con la presente si inviano le Osservazioni contro il Progetto di un impianto eolico codice procedura ID_VIP/ID_MATTIM: 1269 denominato

"Pitigliano" ubicato nei comuni di Pitigliano (GR) e Sorano (GR) costituito da 20 (venti) aerogeneratori di potenza nominale 7,0 MW per un totale

Modulo per la presentazione delle osservazioni per i piani/programmi/progetti sottoposti a procedimenti di valutazione ambientale di competenza statale

“Progetto di un impianto eolico denominato “Pitigliano” ubicato nei comuni di Pitigliano (GR) e Sorano (GR) costituito da 20 (venti) aerogeneratori di potenza nominale 7,0 MW per un totale di 140,0 MW con relative opere connesse ed infrastrutture indispensabili”

IMMAGINE n. 2 Impianto eolico industriale “Pitigliano” e distanze aerogeneratori dai Vincoli della Conca del Lago di Mezzano...

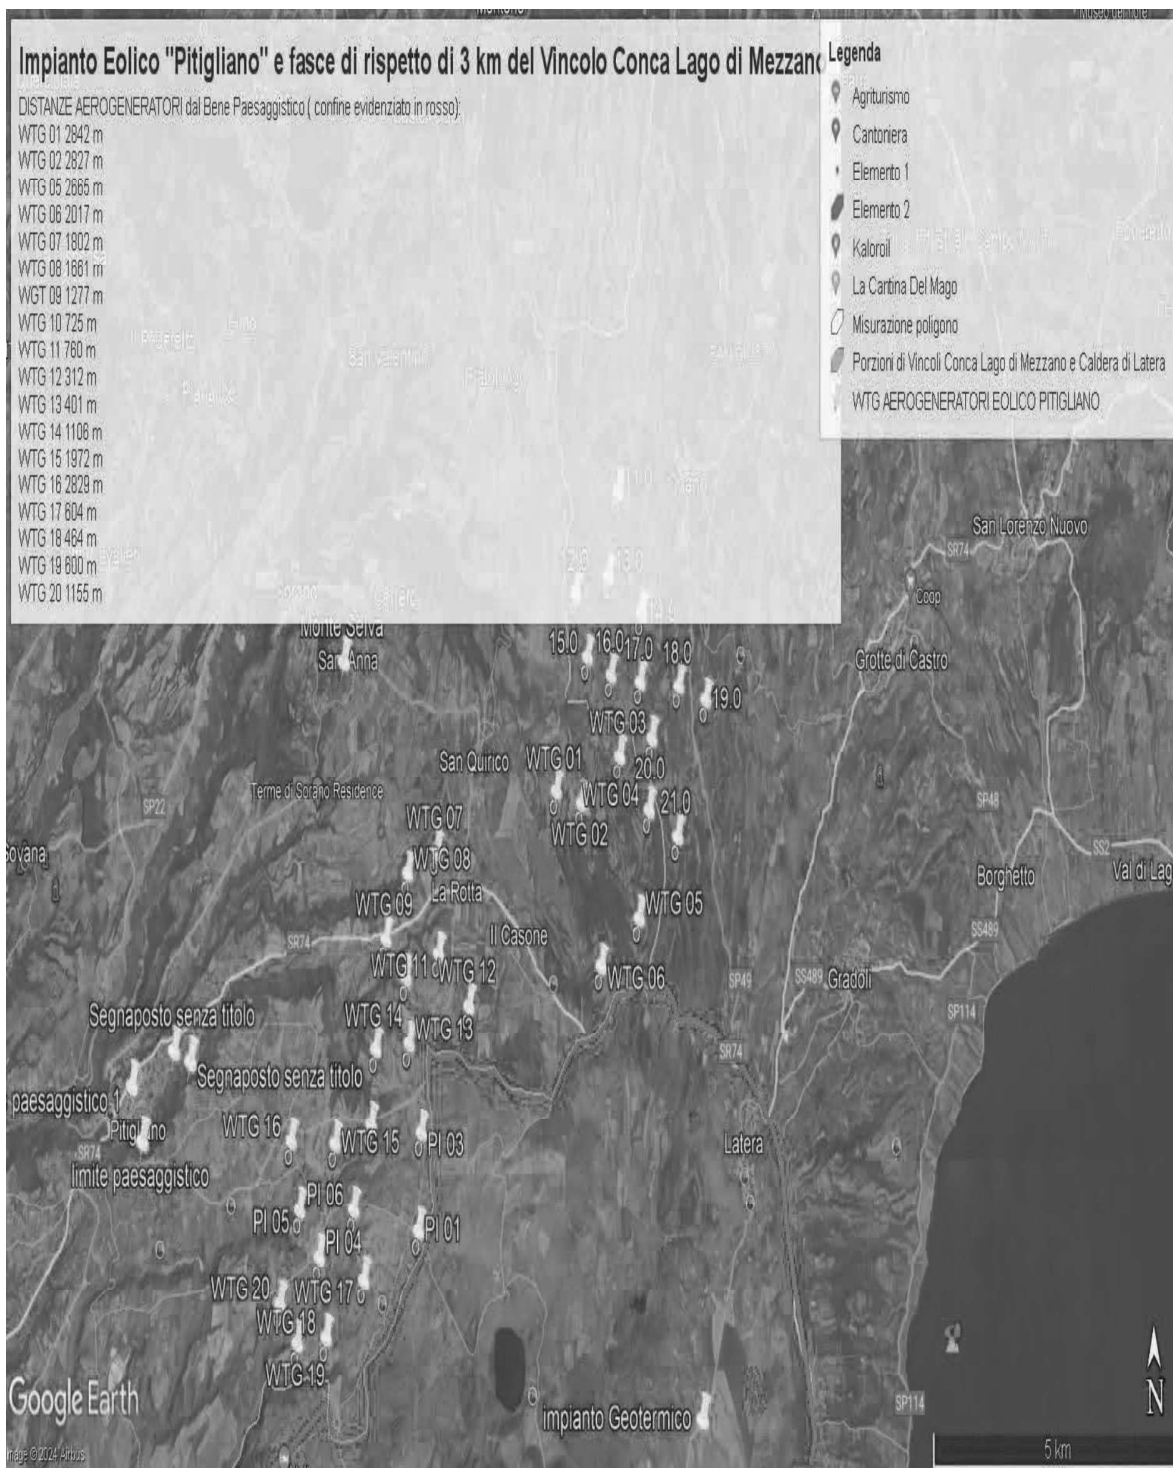
Al contrario si evidenzia che l'impianto eolico industriale citato non solo ricadrebbe con tutti e 20 gli aerogeneratori all'interno delle fasce di rispetto di 3 km di due vincoli paesaggistici di notevole interesse pubblico esistenti nella Regione Lazio e con una parte di essi nel vincolo paesaggistico del Centro abitato di Sorano (GR) quindi in aree non idonee all'installazione di impianti di energia rinnovabile. Addirittura, alcuni aerogeneratori sarebbero ubicati a poche centinaia di metri dai perimetri dei due vincoli paesaggistici laziali ex art 136 del CBC.

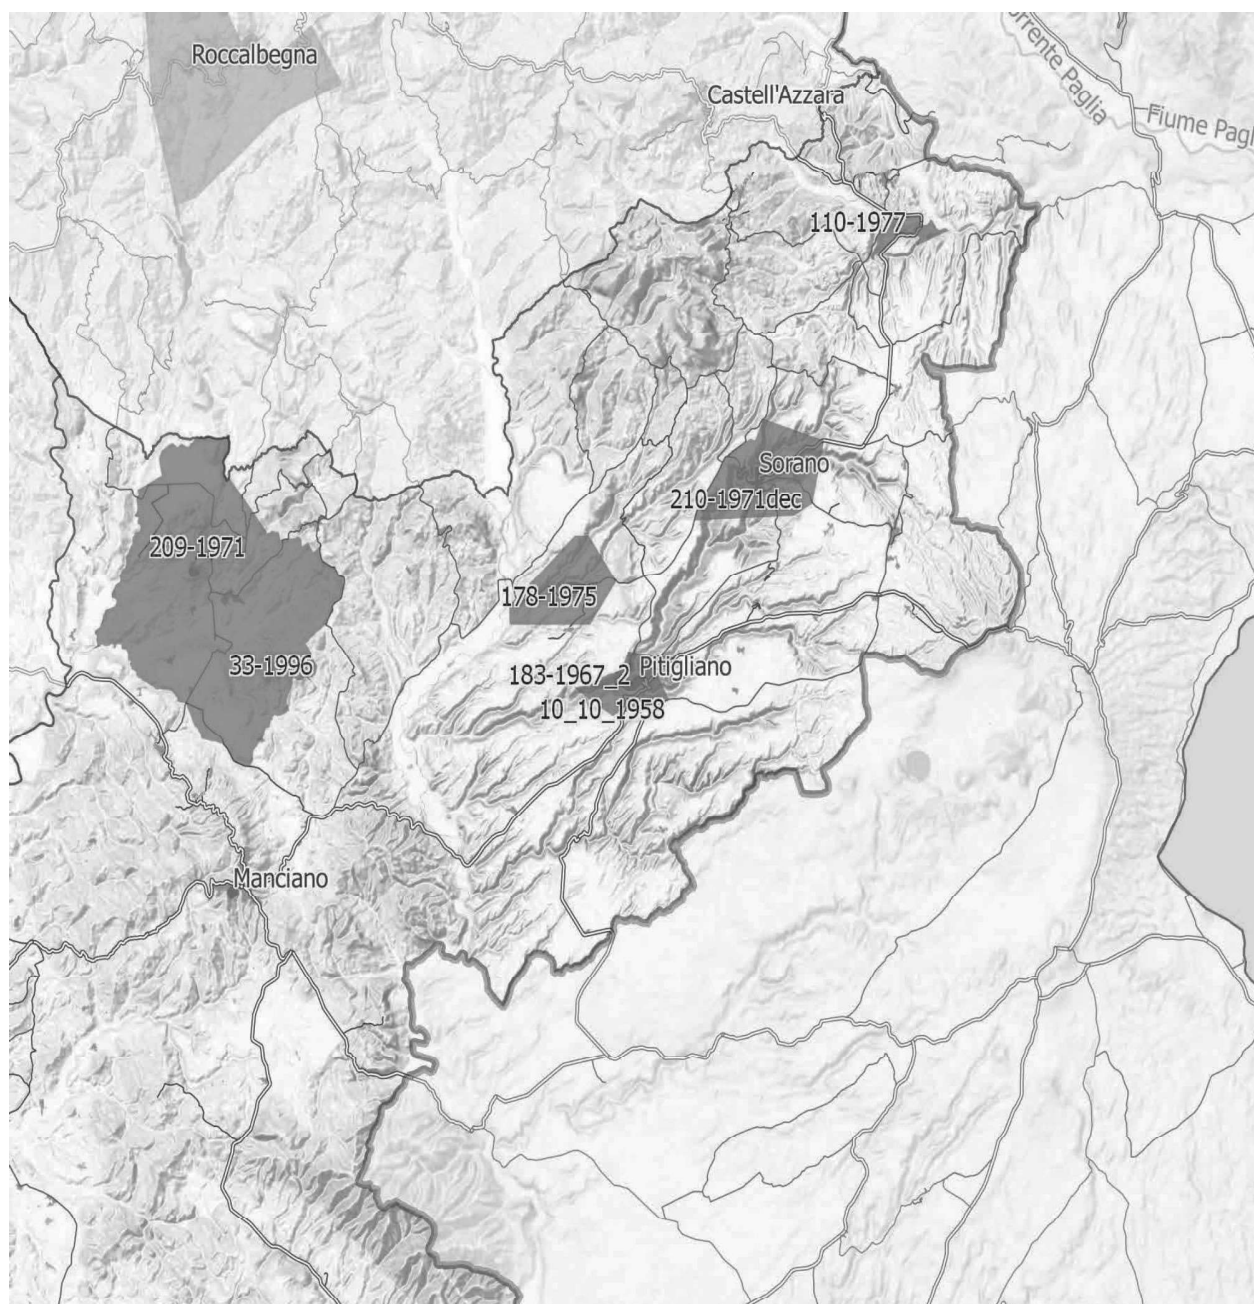
IMMAGINE n. 4 Si evidenzia che i tre aerogeneratori WTG 07, WTG 08 e WTG 09 impattano con il vincolo paesaggistico di notevole interesse pubblico del Centro Storico di Sorano. Il WTG 07 si troverebbe a 2828 m, WTG 08 2504 e WTG 09 2990. Il cavidotto dell'impianto invece impatta in buona parte del Vincolo paesaggistico ex art. 136 del CBC del Centro Storico di Pitigliano.

IMMAGINE n. 7 Mappa della intervisibilità degli impianti eolici elaborata dall'Associazione nazionale Amici della Terra. La mappa non è aggiornata comunque rende molo bene dell'enorme impatto visivo creato dal cumulo degli impianti.

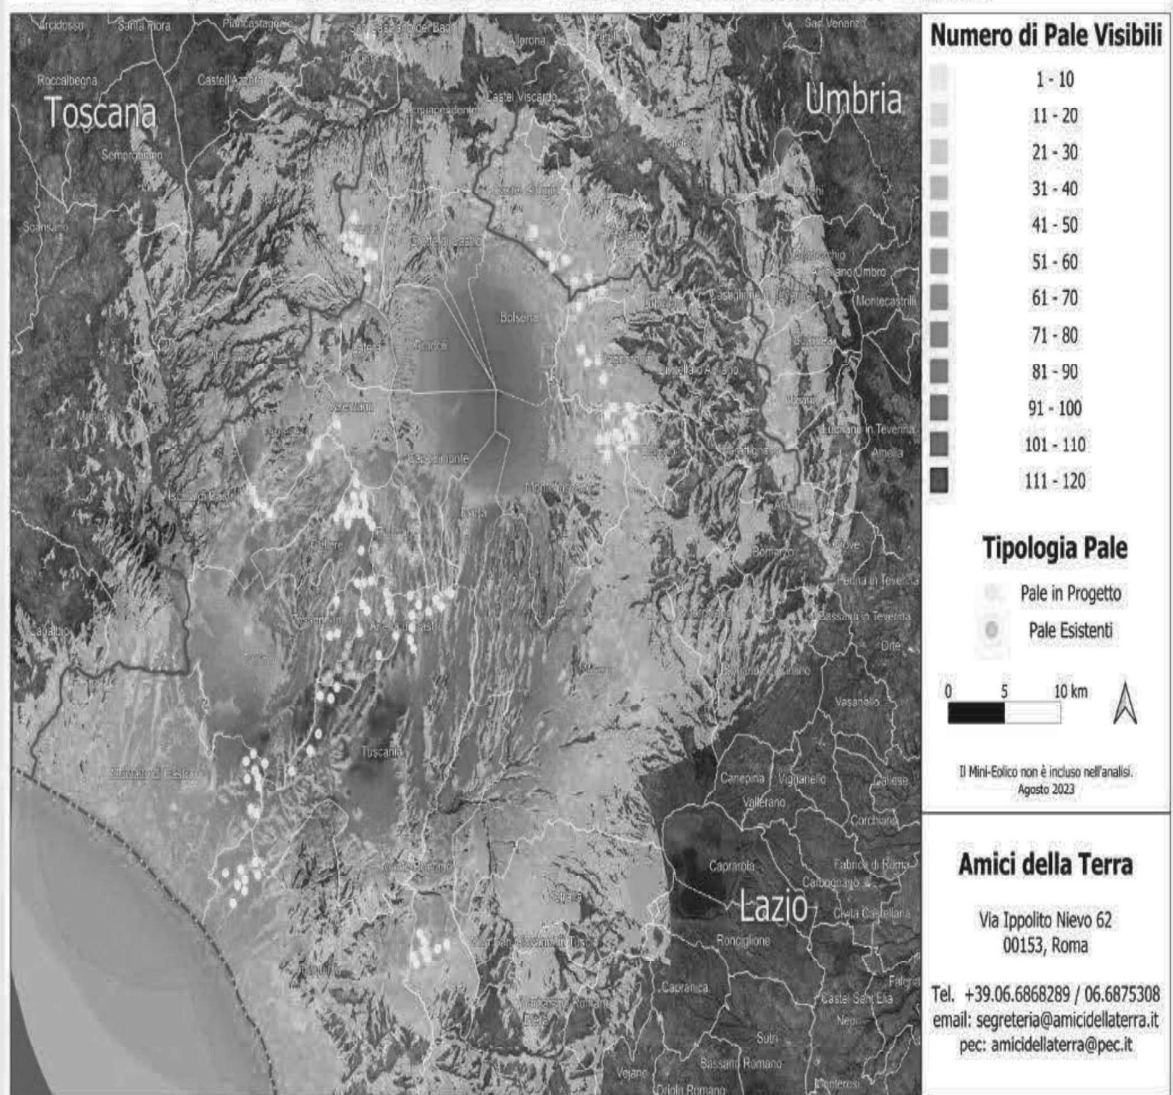
Se agli impianti eolici rappresentati qui sopra che non comprendono sia l'impianto eolico Pitigliano e le altre 14 pale del progetto eolico in verifica amministrativa sempre nel territorio di Pitigliano si aggiungono i migliaia di ettari (7000 fin'ora) di territorio occupato dagli impianti fotovoltaici e agrivoltaici e dalle altre tipologie appare chiaro il numero spropositato degli impianti FER nella bassa toscana e nella Tuscia.

Immagine 1. Vincoli ex art. 136 del CBC dal PIT della Regione Toscana e zona approssimativa dove è progettato l'impianto industriale.

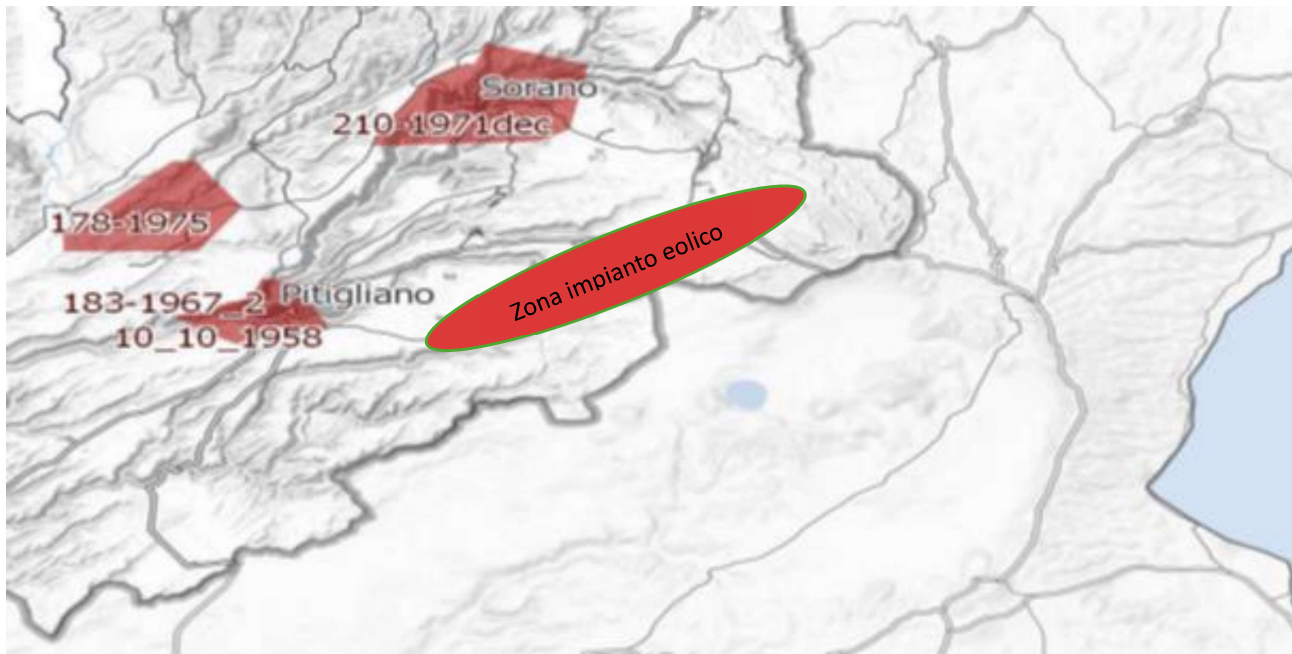
Inoltre, come sostiene la Proponente parte dell'impianto si verrebbe a trovare a 3,5 km dal centro abitato di Sorano. Infatti, tre degli aerogeneratori WTG 08, 09, 10 sono addirittura all'interno delle fasce di rispetto dei 3 km del suo vincolo paesaggistico di notevole interesse pubblico ex art 136 del CBC. Si evidenzia che così si crea

un'ulteriore incompatibilità con la tutela del Paesaggio.

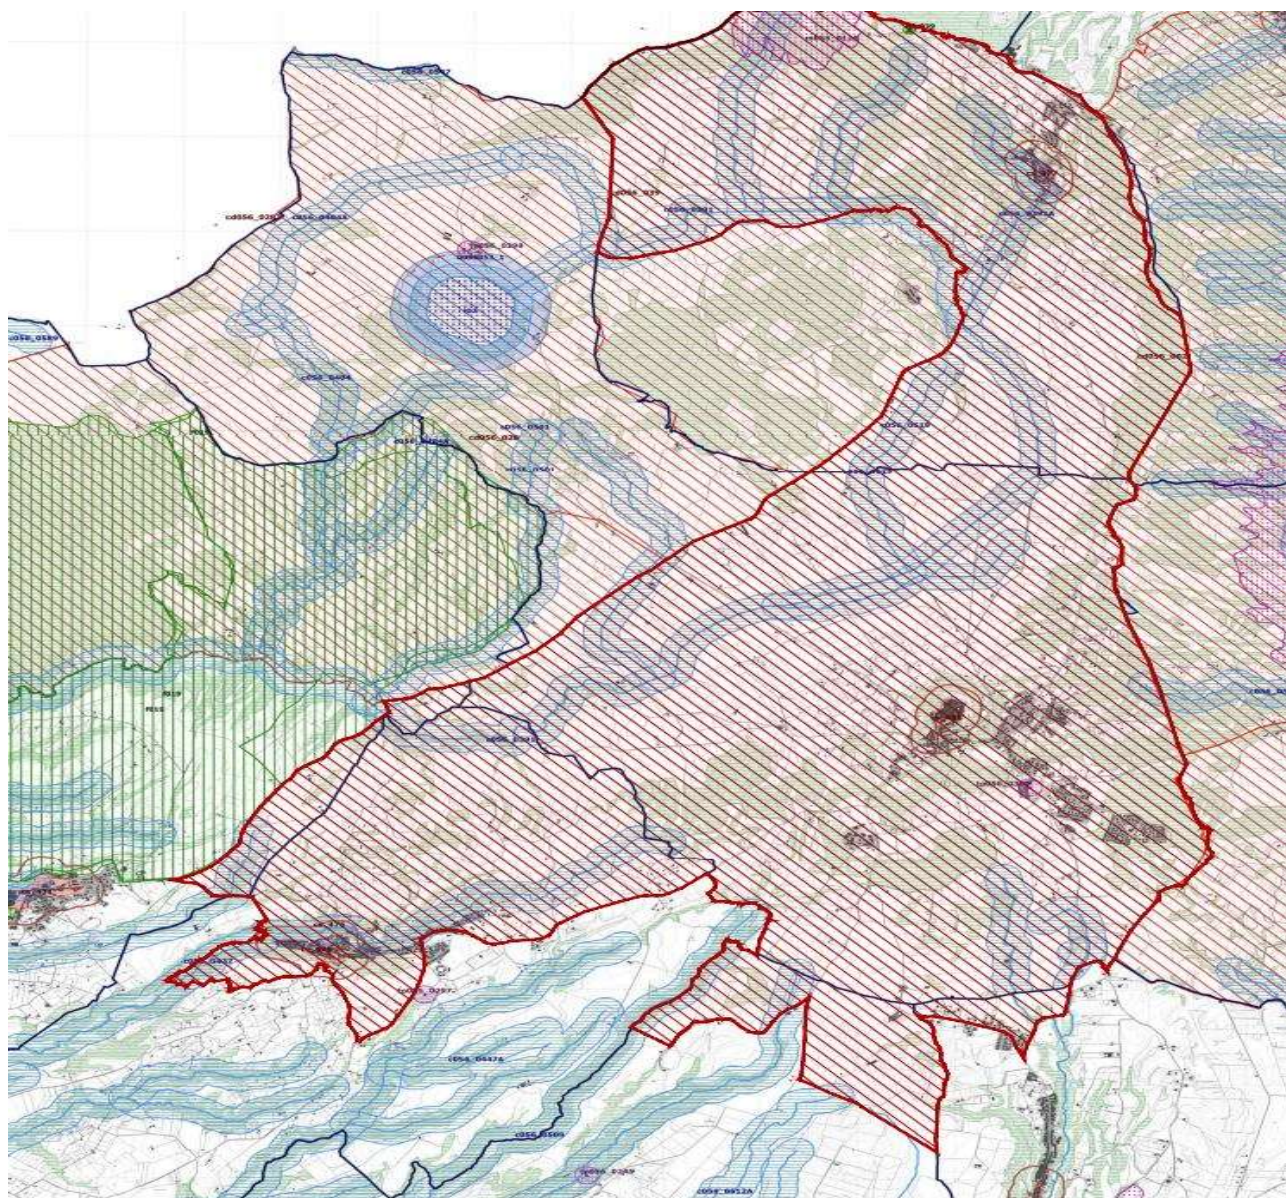
Come è illustrato nell'immagine si ribadisce che l'impianto industriale "Pitigliano" ricade completamente all'interno delle fasce di rispetto dei due vincoli di notevole

interesse pubblico e lambisce quelle di un terzo vincolo e quindi come affermato dal Consiglio di Stato nelle sentenze citate, l'impianto è insediato in area non idonea ai sensi dell'art. 20 comma 8 lettera c quater del D.Lgs. n. 199/2021 e ss.mm.ii al contrario di quanto sostiene la proponente.
